A l'attention de Mme Eustache,  
Présidente de la commission  
d'enquête publique unique T10

Objet : Avis d'EELV du Plessis-Robinson pour l'enquête publique T10 (DUP et enquête parcellaire PLU Plessis-Robinson)

Le Plessis-Robinson, le 2 novembre 2015

Réponse du STIF à la 2<sup>nd</sup>e puce de la recommandation 19 du STIF :

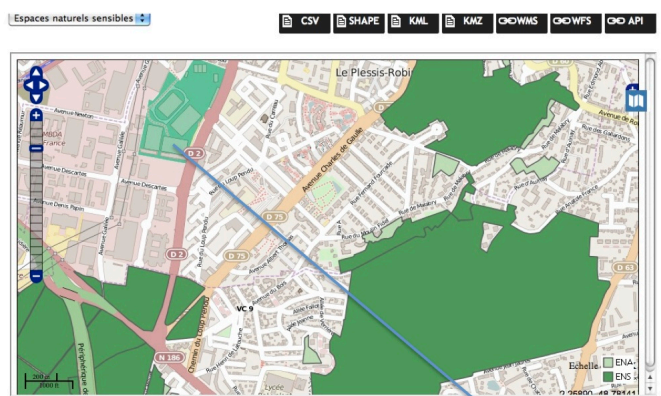
Outre le besoin de 27 rames, le STIF fait part d'un besoin de 6 voies de maintenance pour intégrer les études d'exploitation de niveau de schéma de principe pour éviter un mode d'exploitation dégradé, et cela pour expliquer que le site Novéos initialement envisagé de 2,4 ha ne pouvait correspondre à ce besoin.

⇒ **Mais le STIF ne justifie pas comment 4 voies de maintenance pourraient dégrader un mode d'exploitation avec flux de trafic maximum de 1400 voyageurs/heure/sens en phase 1 voire de 4400 voyageurs/heure/sens en phase 2 très hypothétique.** D'autre part, à la vue des éléments évoquer pour la 1ère puce, reste à démontrer que 4 voies de maintenance ne seraient pas suffisantes pour satisfaire un besoin 14 rames correspondant au besoin de la phase 1 voire de 24 rames correspondant à la charge dimensionnante recalculée par un expert pour une phase 2 hypothétique.

Le STIF confirme bien l'existence de parcelles disponibles à l'ouest pour une option d'extension du site Novéos de 2,4 ha (rectangle bleu) jusqu'à 3,5 ha (rectangle orange pointillé) non étudiée au départ.

Valeurs de champs magnétiques d'extrêmement basse fréquence (50Hz) générés par des lignes aériennes THT et HT ainsi que par des câbles souterrains

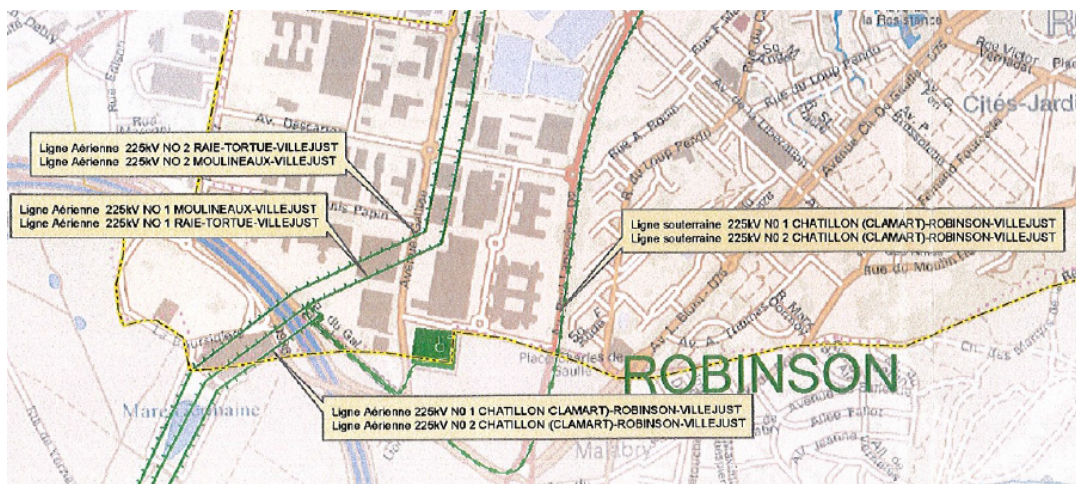
- Pour la contrainte de risques électromagnétiques, il est indiqué que des protections sont à mettre en œuvre et des distances minimales avec les lignes aériennes THT à respecter mais sans les spécifier. Pourtant le STIF doit gérer une autre contrainte de ce type pour le projet du T10 : sur le tracé du 10, la

présente de 2 lignes THT de 225 KV enterrées tout le long de la D2 (avenue Paul Langevin) pour les quelles les perturbations de champ magnétiques sont plus importantes que pour de l'aérien à la même distance à l'axe (cf données RTE ci-dessous).

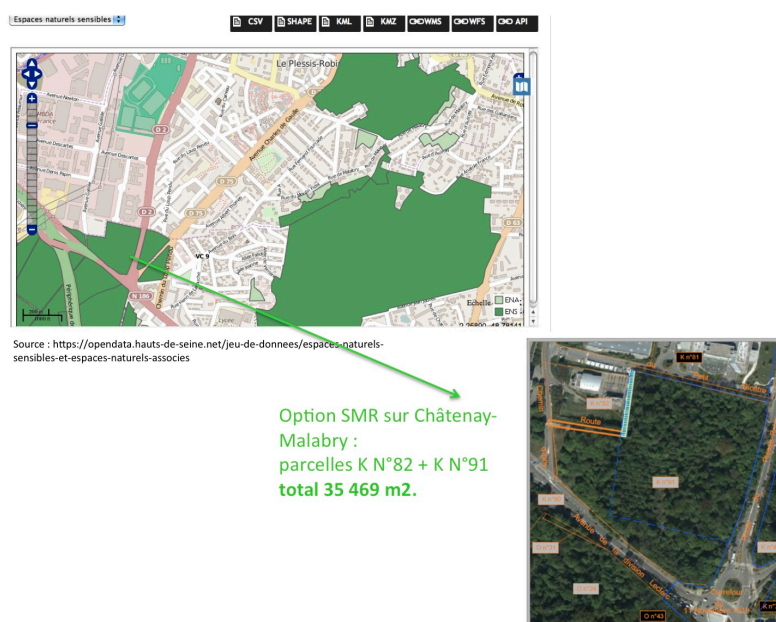
Le STIF fait part des contraintes supplémentaires notamment de coûts comme élément pour écarter la solution SMR de Novéos.

Or le surcoût en tant que tel ne peut être opposable au SDRIF qui impose de privilégier toute autre option techniquement faisable, à celle d'un espace boisé classé à protéger, et cela à un coût raisonnable. Or le STIF ne nous donne aucune étude de coût pour le SMR de Novéos à comparer avec celui d'une solution SMR Châtenay-Malabry qui doit lui tenir compte du surcoût de compensation.

⇒ L'étude approfondie de l'option SMR Novéos devrait donc être menée avec une étude de coût comparative avec celle de l'option SMR Châtenay-Malabry.
